NEUE VERSION **V23** ***Ersatzteile für DC, CL, CR Version 23 benötigt***	VORIGE VERSION
Überlappende Gläser an den Ecken: -geänderte Glasdichtung, höhere Dichtheit -Glasdimensionen geändert!

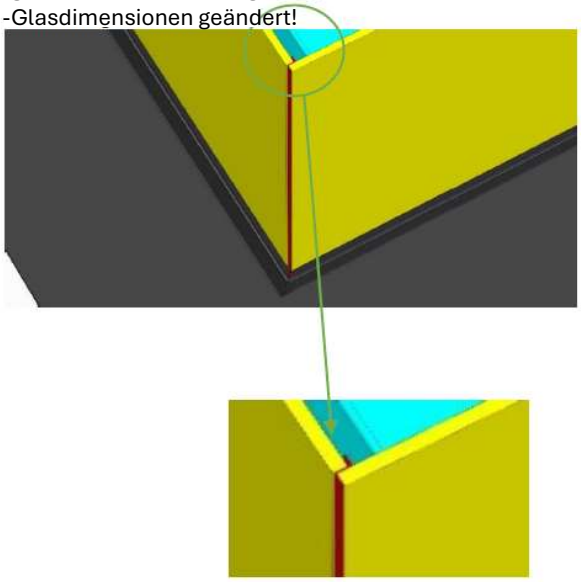
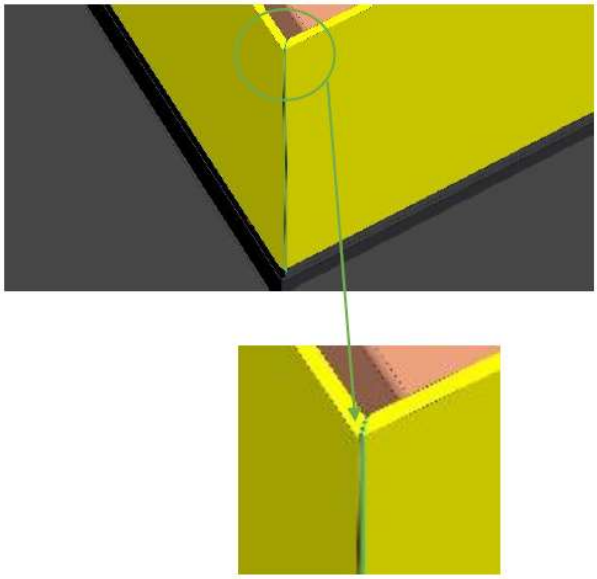
Glas an den Ecken auf Gehrung zusammengesetzt

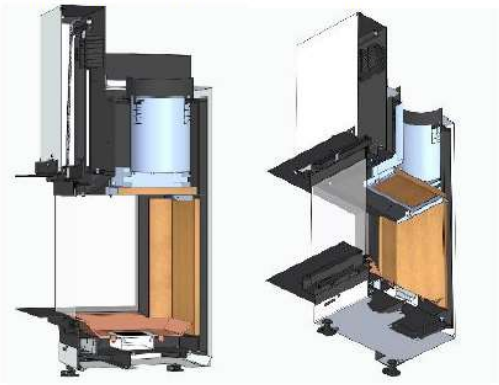
Abgassystem geändert: Flammplatte Version 23 – geneigter Deflektor 	- Abgassystem in früherer Version:
